OBSERVATIONS suite à la réunion de concertation du 10 novembre à Ancenis sur le programme PLGN entre les Ponts-de-Cé et Nantes pour leur prise en compte dans les pré-études.

A2- Proposition pour le réaménagement des seuils du Fresne d'une expérimentation de platures à profil concave (1 à 2) adaptable aux autres sites de même configuration pour la constitution de paliers et la réalimentation contrôlée des bras secondaires

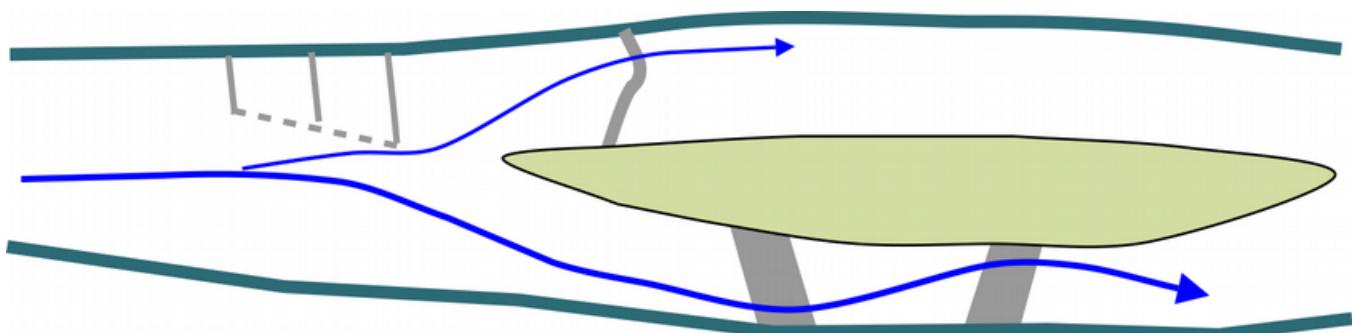
3A- Pour le réaménagement des ouvrages du Fresne, proposition d'une seconde expérimentation par platures ouvertes de profil transversal concave en remplacement des boudins à radier, complétée (si nécessité) par une digue de calibrage de même profil dans le bras de Cul-de-Bœuf, ajustée sur une digue transversale existante (croquis illustrant le principe de réaménagement des seuils du Fresne en annexe A2).

Croquis illustrant notre proposition avec deux platures à profil concave fixant une sinuosité dans le bras principal pour relever la ligne d'eau, favoriser le dépôt du sable et la réalimentation du bras secondaire, complétées par une digue de même profil pour résERVER un débit fonctionnel dans le bras jusqu'à l'étiage.

Soumission pour le réaménagement des épis à radier du Fresne d'une expérimentation de plature à profil concave dans le bras principal (longueur minimale d'une cinquantaine de mètres) et d'une digue de même profil à l'amont du bras de Cul-de-Boeuf par remodelage d'une digue existante.

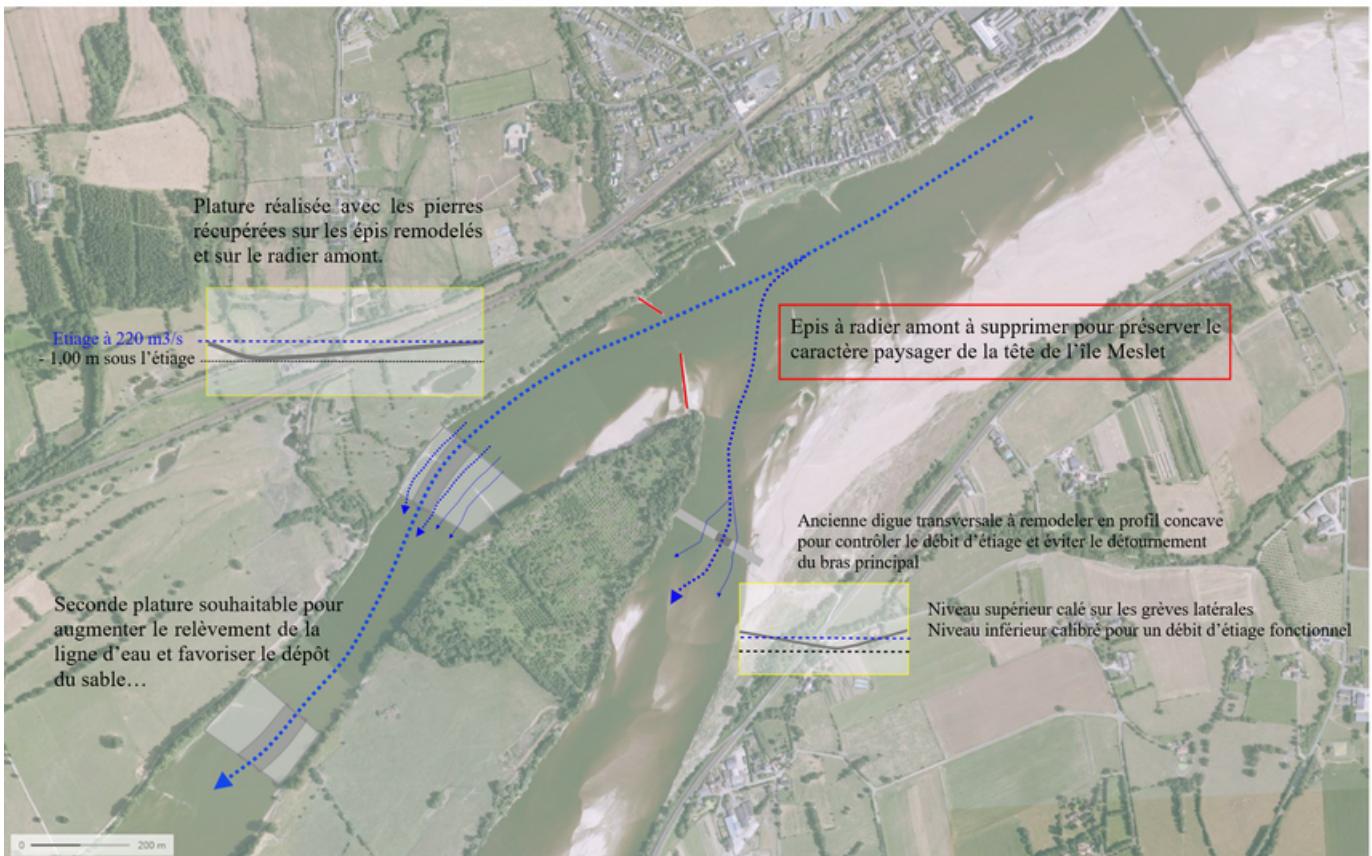
* Profil concave pour réservoir une passe de navigation (tirant d'1 m à l'étiage) et pour permettre un calibrage ajustable pour la répartition des débits.

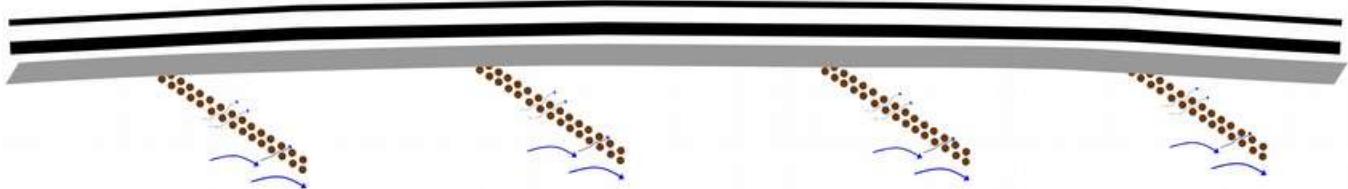
3B- Expérimentation de duits filtrants à base de doubles lignes de pieux en quinconce pour la protection contre le sapement de la levée de Montjean., en alternative aux enrochements perturbants et disgracieux. (illustration du principe en annexe A3).

Représentation virtuelle d'un duct de pieux composée avec des pieux déchaussés d'anciens épis (donc pointus !).

Photo aérienne de la chevrette du grand bras de Varades (ancien chenal de navigation) avec sa chevrette à profil concave (CLD - Octobre 2016- 220 m³/s – photo GC)

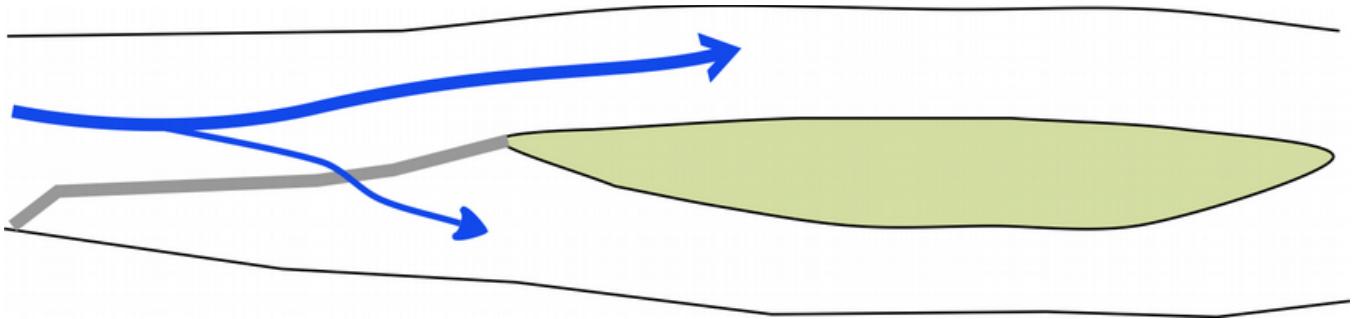
L'exemple simple de la chevrette à profil transversal légèrement concave du grand bras de Varades à l'amont de l'île Batailleuse pourrait servir de modèle adaptable pour la réalimentation contrôlée des bras, de même que la nouvelle expérimentation demandée pour le réaménagement du Fresne. Une fois le bon calibrage ajusté, le profil concave permet en effet de réguler automatiquement le débit réservé au bras jusqu'à l'étiage, de respecter son ouverture d'écoulement et de ménager une passe pour la navigation légère (plates, canoës). Pour l'intégration au site de la tête d'île, élément important du paysage ligérien, l'ouvrage gagnerait à être placé à l'aval de la tête d'île (car les chevrettes classiques prenant appui sur les têtes d'île artificialisent fortement le paysage typique)...

Exemple de la chevrette oblique de l'île Batailleuse à profil transversal légèrement concave qui permet d'alimenter le bras jusqu'à un débit de 180 m³/s...

Principe d'ouvrages à profil concave appliqué au rééquilibrage d'un lit à deux bras avec plature dans le lit principal et digue transversale (si nécessité) dans le bras secondaire

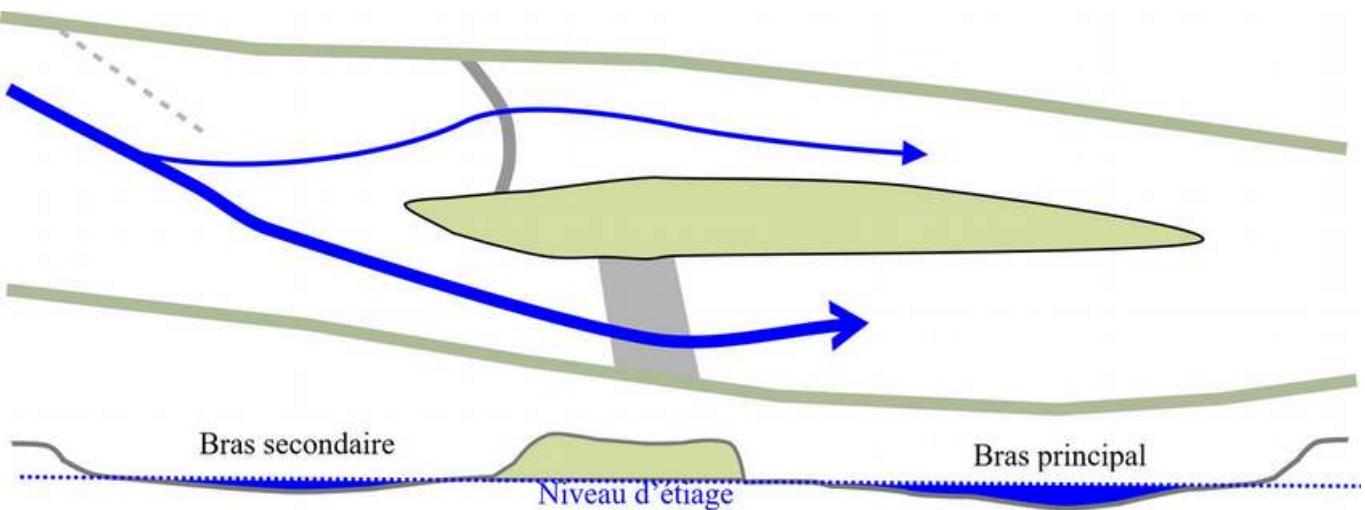
* Ce système ouvert, de hauteur réduite, évolutif par rechargement ou enlèvement, nous semble mieux intégré à l'hydrologie du fleuve et à l'ouverture de la section d'écoulement recherchée dans le programme de reconquête, à l'inverse des systèmes resserrant le chenal tels que les seuils à échancrure réalisés au Fresne. Ces ouvrages concaves sont adaptables à la plupart des configurations, dont celle à bras multiples à l'exemple du secteur d'Anetz à trois bras ou de l'aval d'Ancenis avec les îles Coton et Macrière qui se chevauchent. Des conduits de pieux pourraient compléter ces dispositifs pour limiter les érosions ou guider le courant.

Principe appliqué à la réalimentation des bras multiples au niveau d'Anetz avec plature concave dans le bras principal et des digues transversales de même profil dans les bras secondaires.

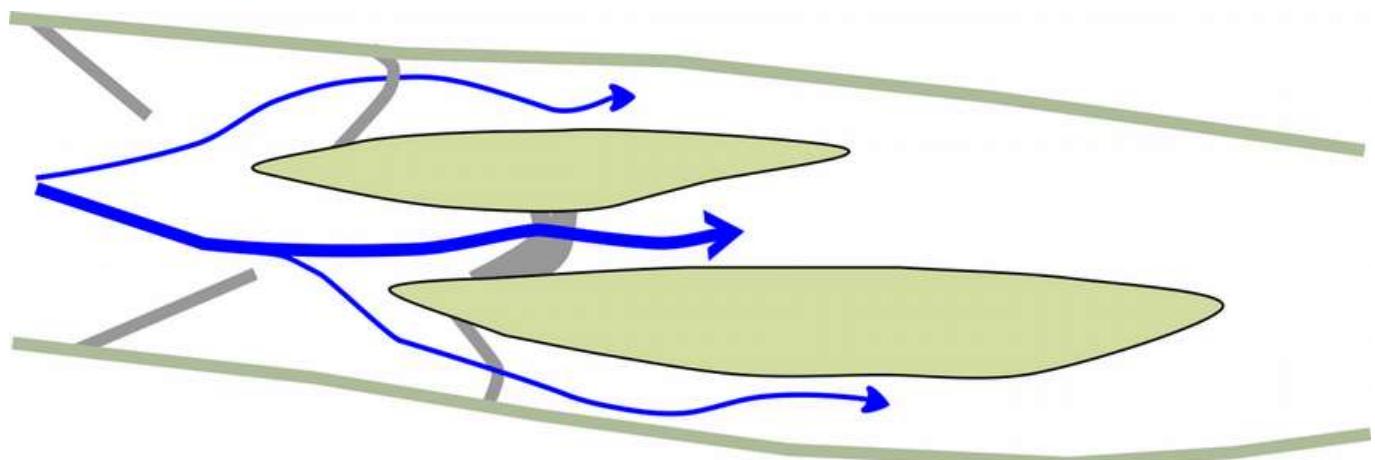
* En annexe A4, proposition d'ouvrages ouverts de profil concave adaptable aux différentes configurations de bras.
